# 柏崎刈羽原子力発電所 6, 7号機における 原子炉設置変更許可申請の補正の概要について

2017年6月16日

東京電力ホールディングス株式会社

# 補正申請の概要

# 基準地震動（Ss-8）の追加

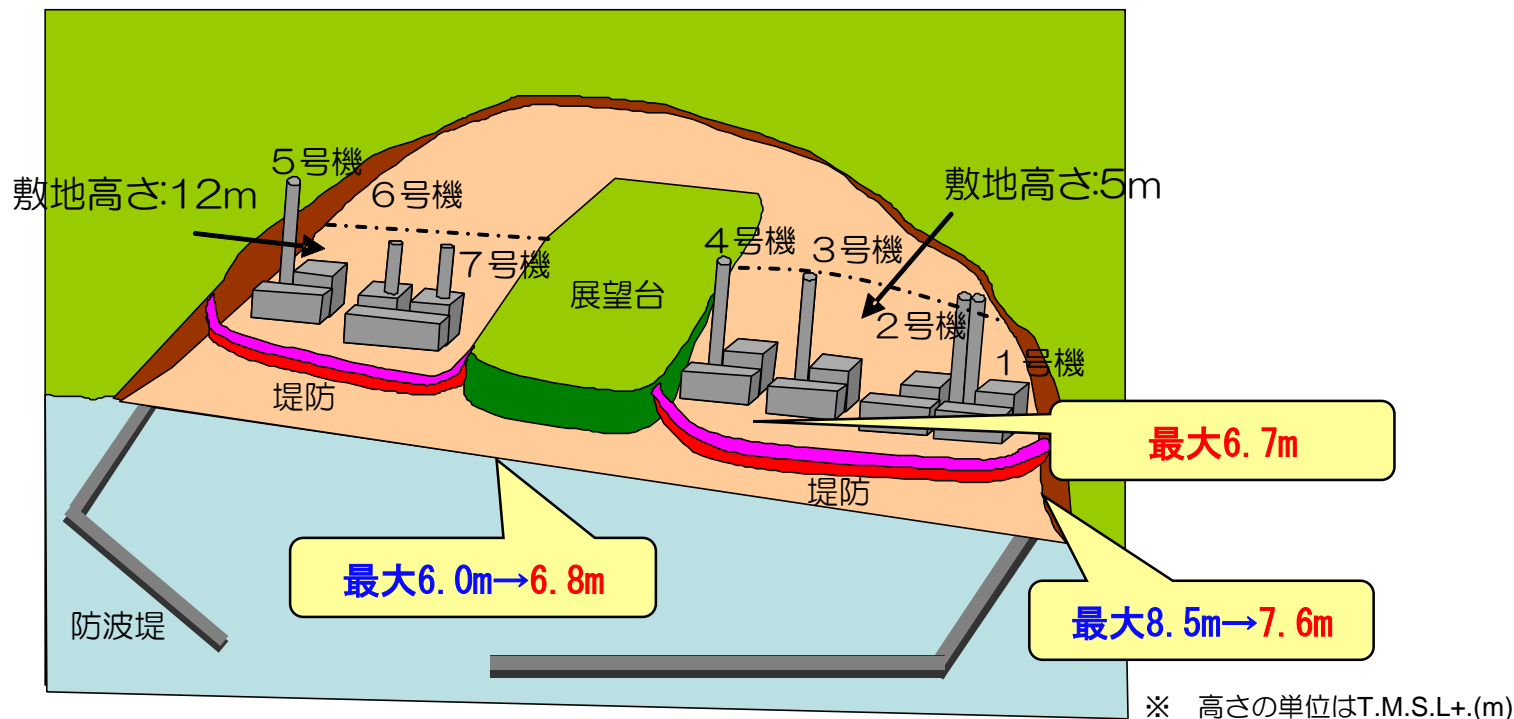
- 基準地震動の最大値の変更はなし。
- 申請後に知見として追加された北海道留萌での地震動から、地下構造による影響を反映した結果、従来の基準地震動を一部で上回ったことからSs-8を追加。

# 自然現象等 設計基準対象施設の変更

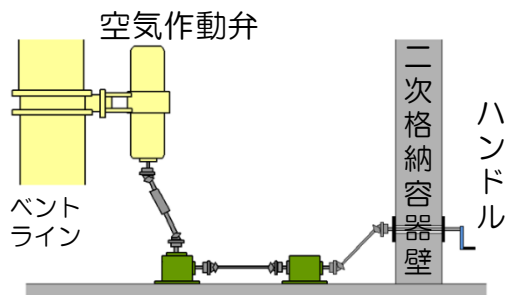
- 想定される自然現象（地震、津波を除く）等の外部からの衝撃に係る基準値等について、審査での議論を踏まえ、安全性・信頼性・保守性の向上のために変更。
  - ✓ 設計竜巻の最大風速について、将来的な気候変動も考慮し、69m/sから92m/sに変更。
  - ✓ 更なる信頼性向上のため、柏崎市の観測記録に基づき、1万年に1度の頻度で生じる低温事象を評価した結果、低温に関する基準温度を $-15.2^{\circ}\text{C}$ （24時間継続）および $-2.6^{\circ}\text{C}$ （173.4時間継続）に変更。
  - ✓ 基準降水量を柏崎市の観測記録に基づき、1万年に1度の頻度で生じる降水量を評価した結果、101.3mm/hと設定。
  - ✓ 敷地で確認されている約200万年前の火山灰の厚さも参考に、火山灰の堆積量をより保守的に評価し、30cmから35cmに変更。
- 格納容器内で発生した水素と酸素を再結合させて水に戻す可燃性ガス濃度制御系について、信頼性向上のため常設設備とし、共用設備としない設計に変更。

## バイパスラインの設置

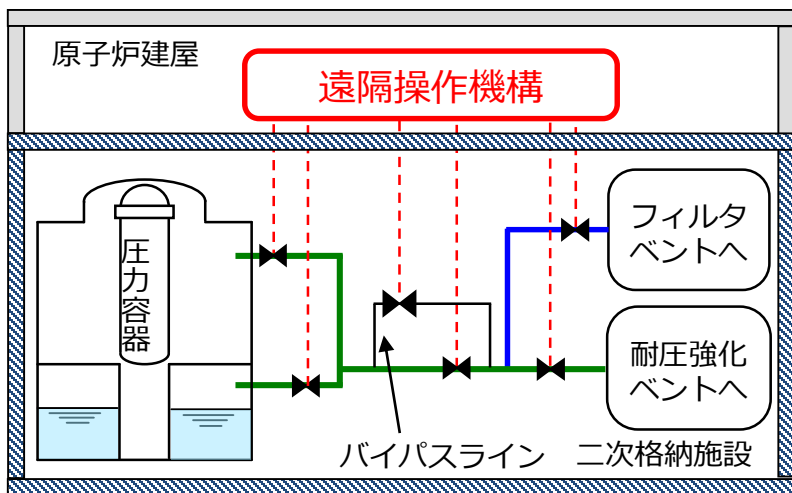
- フィルタベント設備の信頼性向上および周辺被ばく低減のため設計変更。

## よう素フィルタ

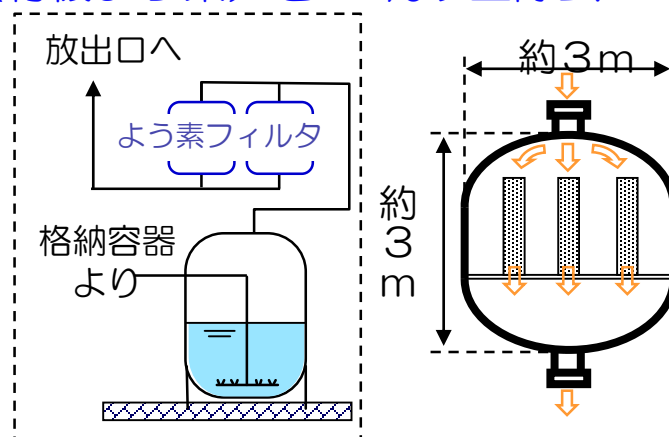
フィルタ装置通過後の気体状よう素 (有機よう素) を98%以上除去

# 代替循環冷却系の追加

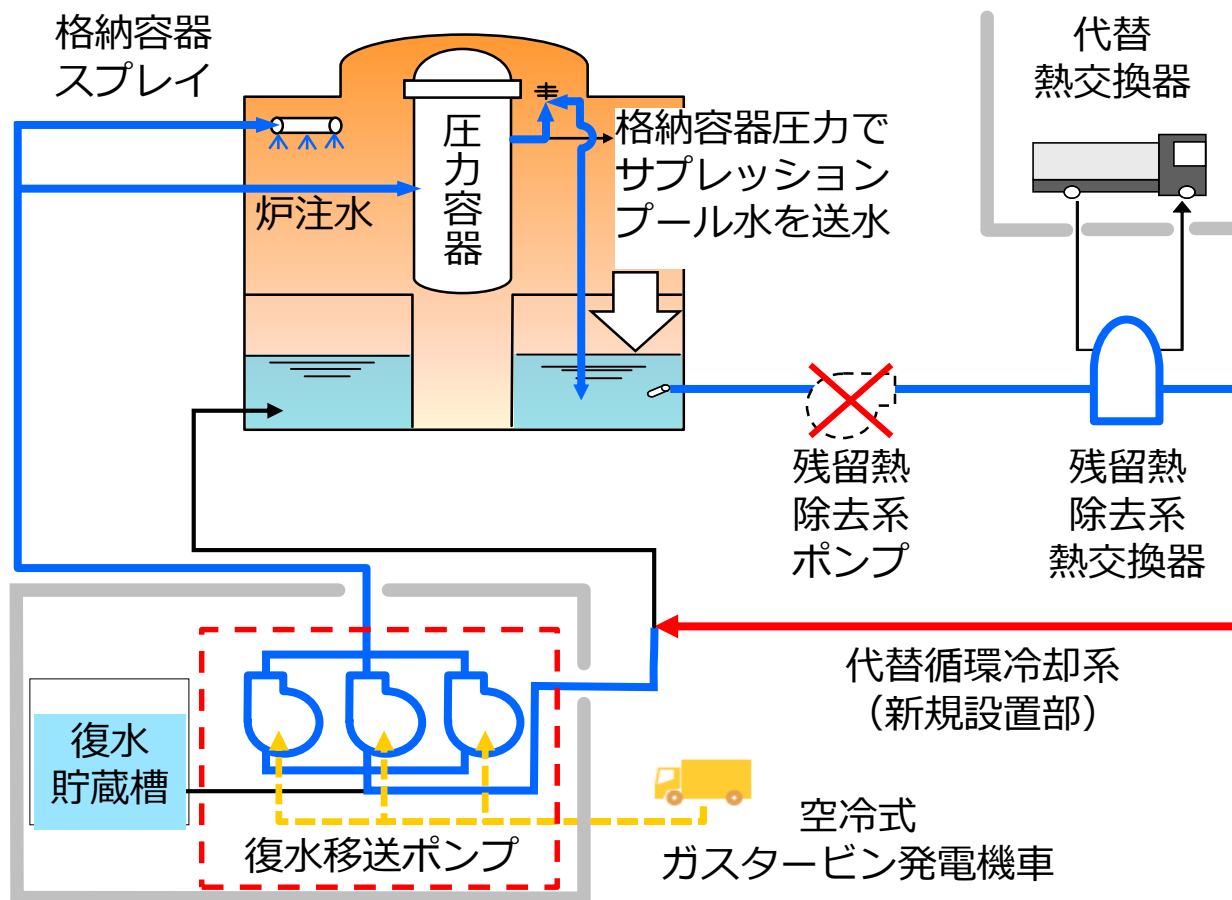
- フィルタベントに加え格納容器の除熱手段として代替循環冷却系を追加。
- 格納容器を冷やして圧力上昇を抑制することで、ベントの回避または延伸が可能。

# フィルタベントに関する申請内容の変更

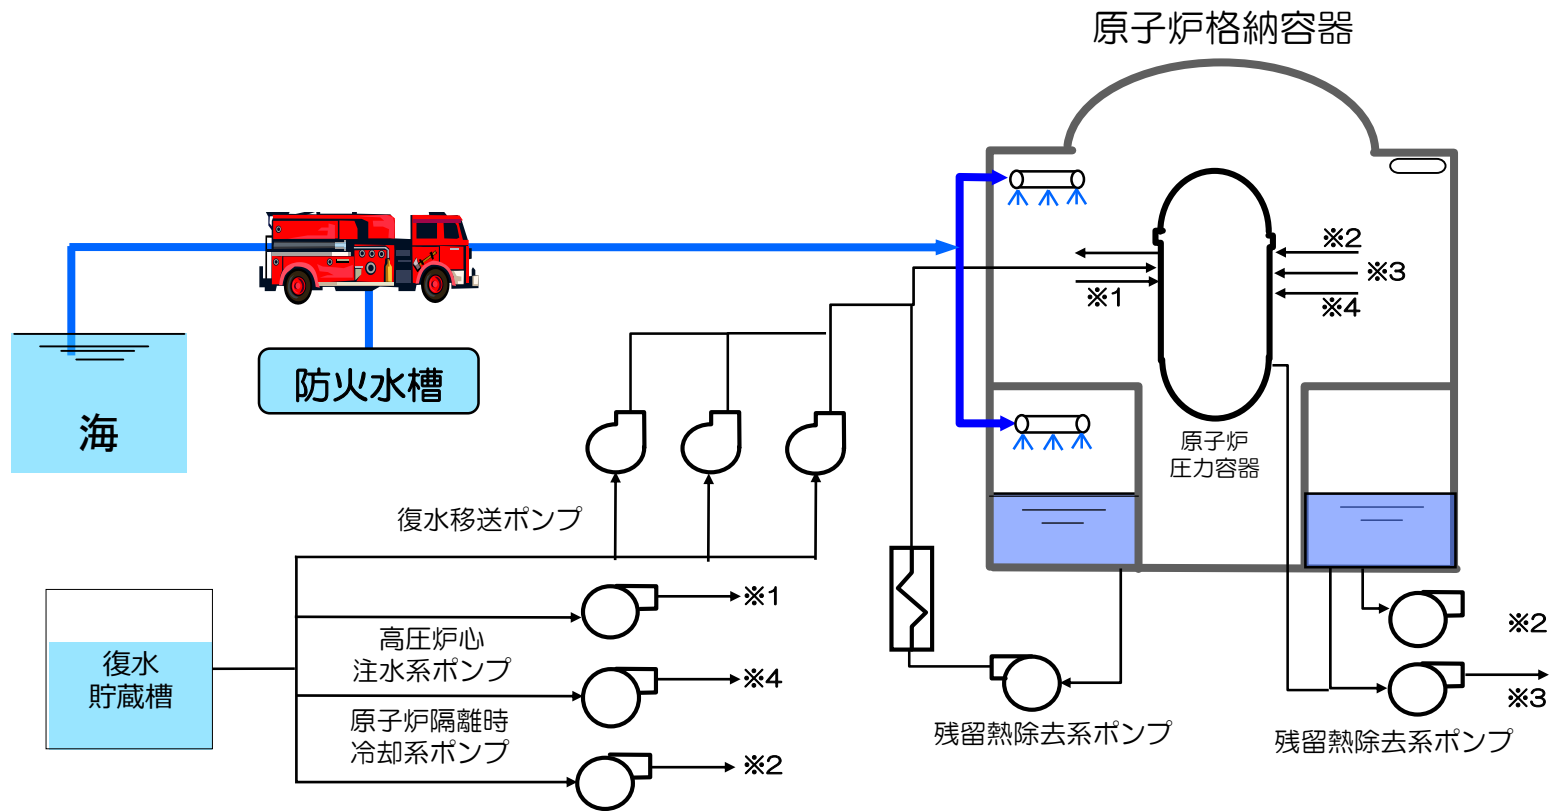
- 代替循環冷却系の追加により、格納容器の除熱手段を重大事故等対処設備で多様化したため、代替格納容器圧力逃がし装置（地下式フィルタベント）の記載を削除。ただし、地下式フィルタベントは、重大事故等対処設備と同等の性能を有した設計とし、着実に計画を進めるとともに、今後発生する原子炉等規制法等の手続きも踏まえたうえで設置。
- 個別の重大事故発生時、格納容器ベントを行う際に立地自治体の了解を得るとの誤解を与える記載を修正し、運用手順を明確化。

格納容器圧力逃がし装置・・・は、立地自治体の了解の後に運用開始するものであり、・・・立地自治体と協議のうえで定める事業者防災事業計画に基づき、避難状況の確認等を行うことを手順等に明記する。

原子炉格納容器圧力が限界圧力に達する前、又は、原子炉格納容器からの異常漏えいが発生した場合に、確実に格納容器圧力逃がし装置等の使用が行えるよう判断基準を明確にした手順を運転操作手順書に整備し、この運転操作手順書に従い、所長（原子力防災管理者）の権限と責任において、当直副長が格納容器圧力逃がし装置等によるベントを実施する。

# コリウムシールドの設置

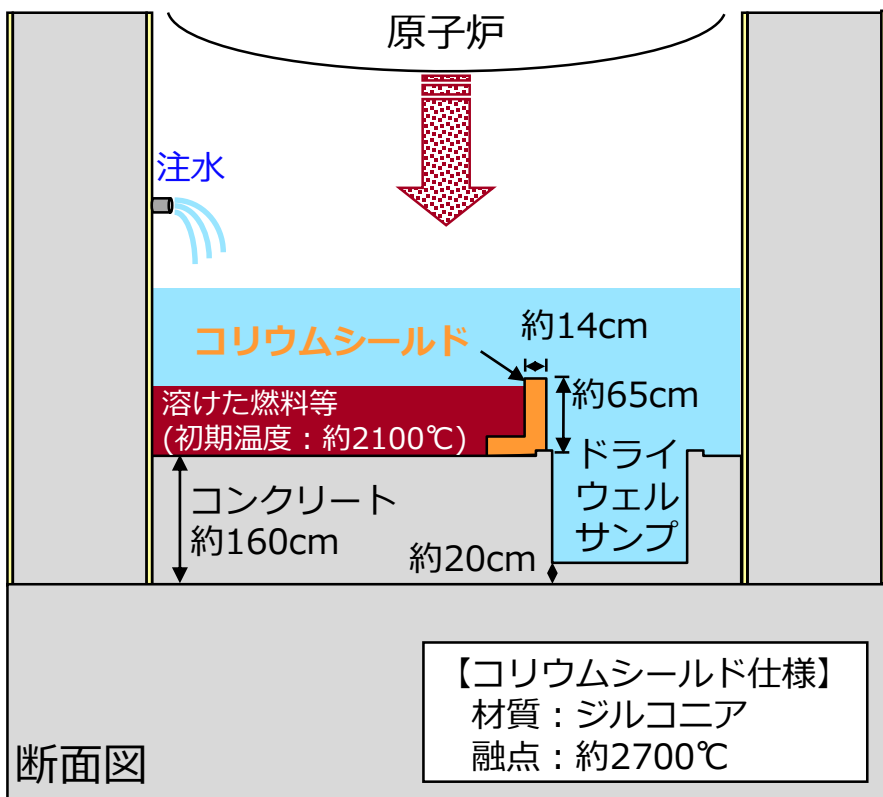
- 溶けた燃料等が格納容器底部のコンクリートを浸食し、格納容器の機能に影響を与える可能性を低減するために、コリウムシールドを設置。

# 大容量放水設備の配備

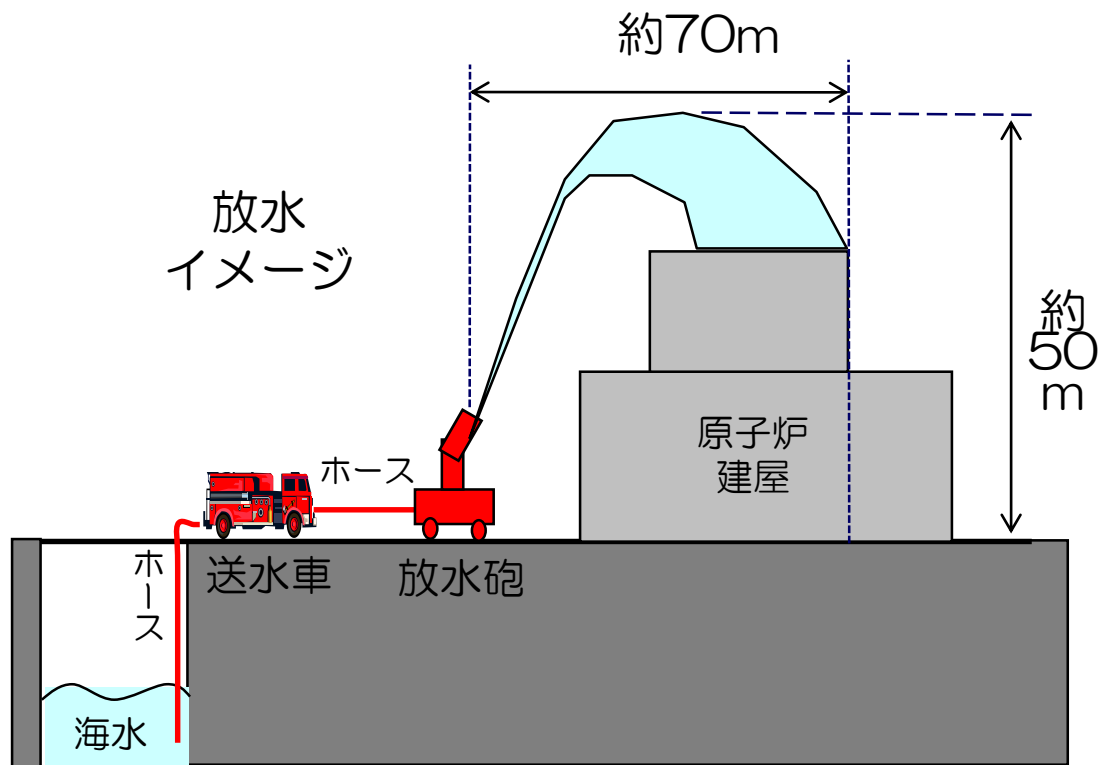
- 万が一、原子炉建屋から放射性物質が拡散するおそれがある場合、それを抑制するために大容量放水設備を設置。
  - ✓ 一時間あたり900m<sup>3</sup>の放水を実施。
  - ✓ 大量の水滴で放射性物質を叩き落とすことにより、大気への拡散を抑制。

## 待避所の概要

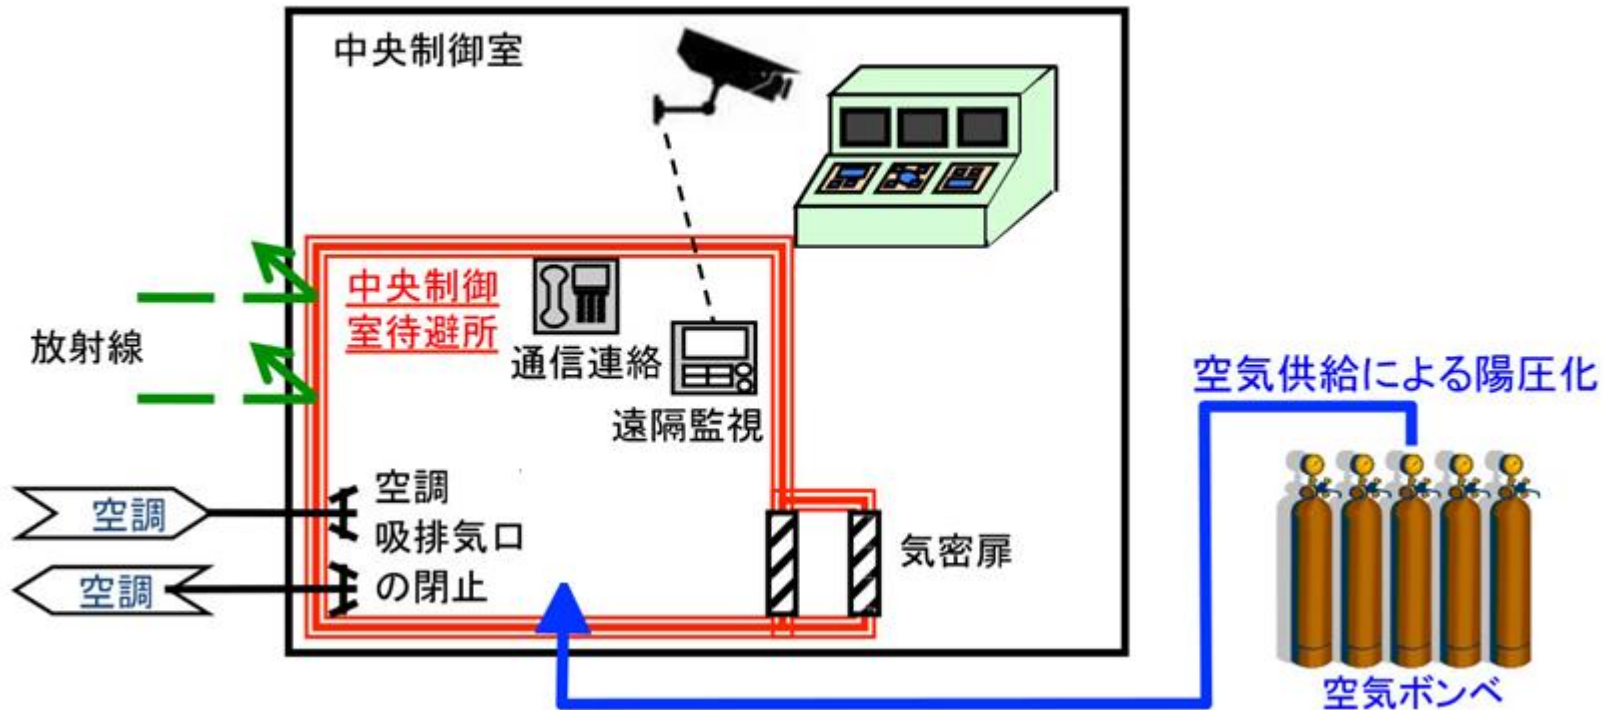
- 中央制御室に待避室を設置。
  - ✓ 炉心の著しい損傷後、格納容器圧力逃がし装置を作動させる場合に放出される放射性雲による運転員の被ばくを低減。
  - ✓ 待避室内の陽圧化により、放射性物質の流入を一定時間防止。

主なアクセスルート・防火帯のイメージ図

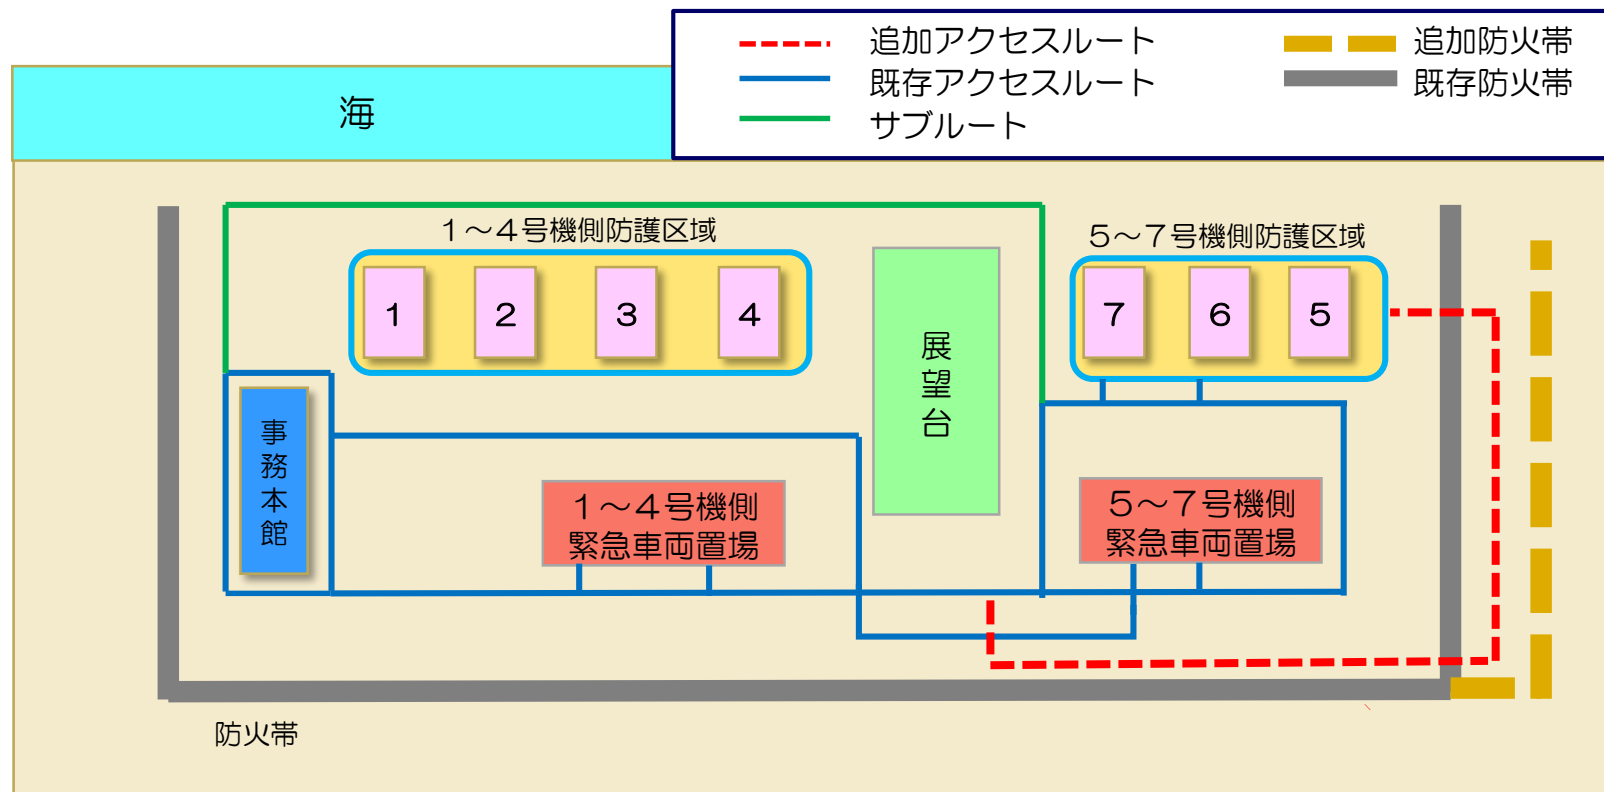
- 緊急時対策所を5号機原子炉建屋へ設置することに伴い、6号および7号機から離隔を取った徒歩移動用アクセスルートを整備するとともに、その外側へ防火帯を追加整備。

## その他重大事故等対処設備の設計変更（1）

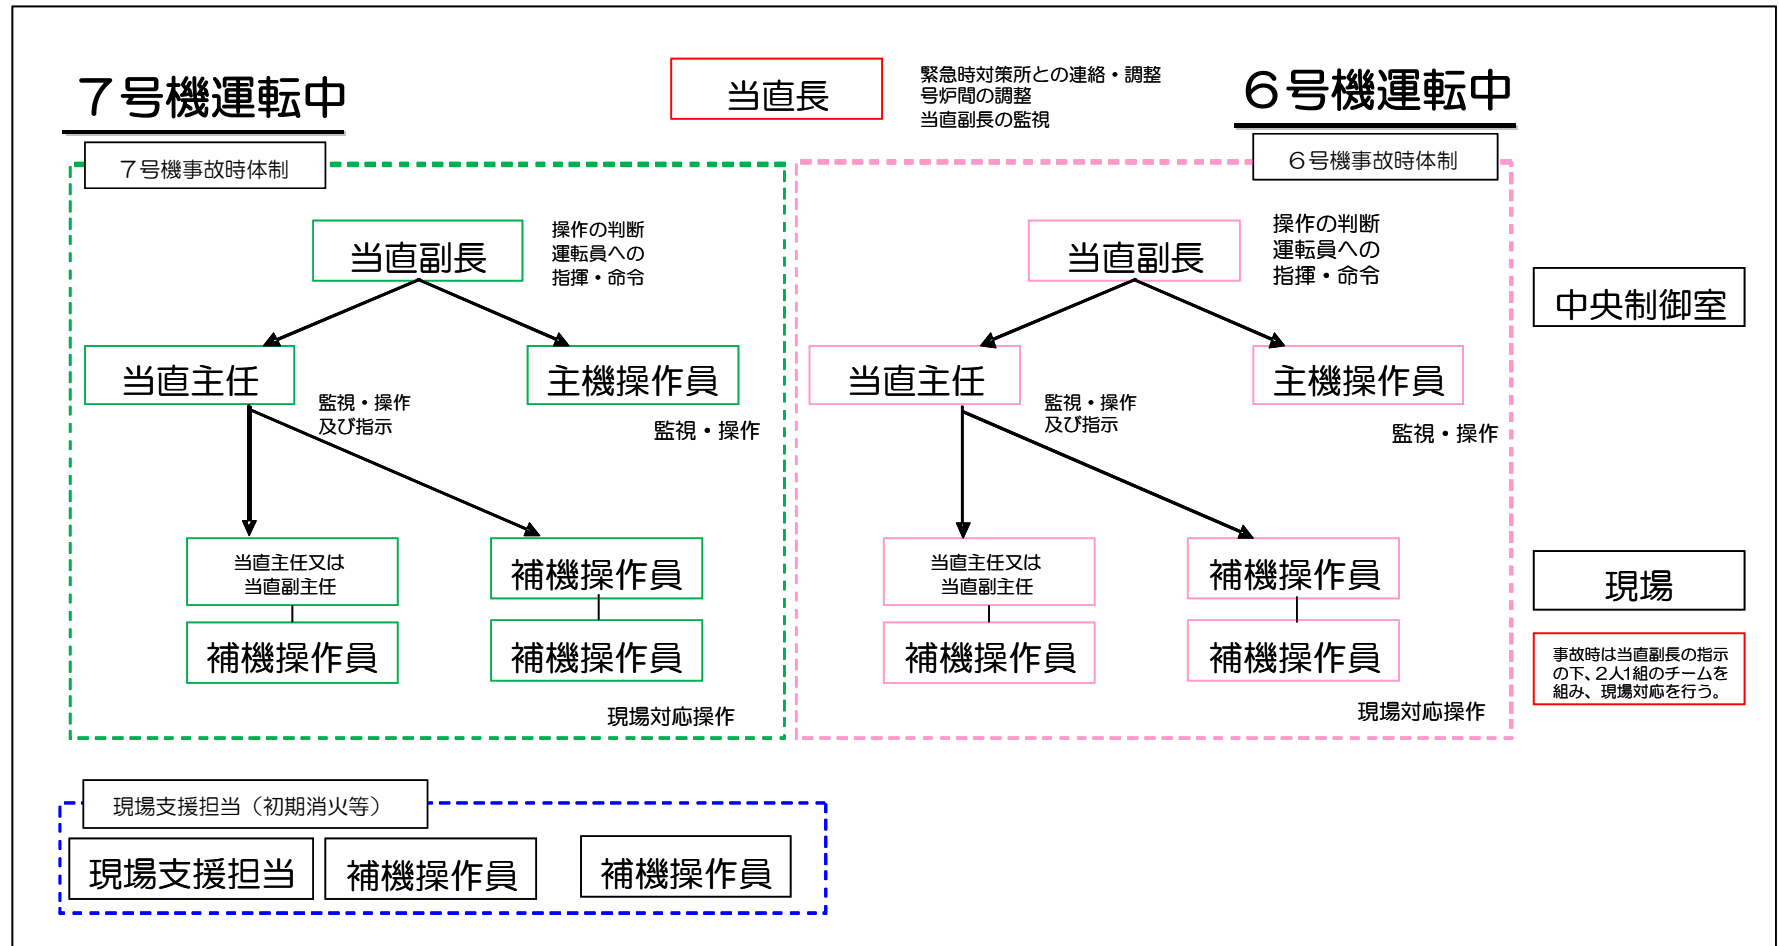
- 逃がし安全弁の駆動電源の信頼性向上のため、可搬型直流電源設備又は逃がし安全弁用可搬型蓄電池それぞれからの給電できる設計に変更。
- 消防車による低圧代替注水の信頼性向上のため、消防車の台数を増加。  
（6号機および7号機で11台から17台に変更）
- 代替原子炉補機冷却系の操作性向上のため、海水ポンプを大容量送水車（熱交換器ユニット用）に変更。
- 原子炉建屋水素処理設備の動作状況の監視の信頼性向上のため、動作監視用の温度計を設置。
- 使用済燃料プールの冷却を確実なものとするため、燃料プール冷却浄化系（代替原子炉補機冷却系を用いて冷却）を重大事故等対処設備化。
- 水源の信頼性向上のため、淡水貯水池と消防車を直接接続する手段を整備。
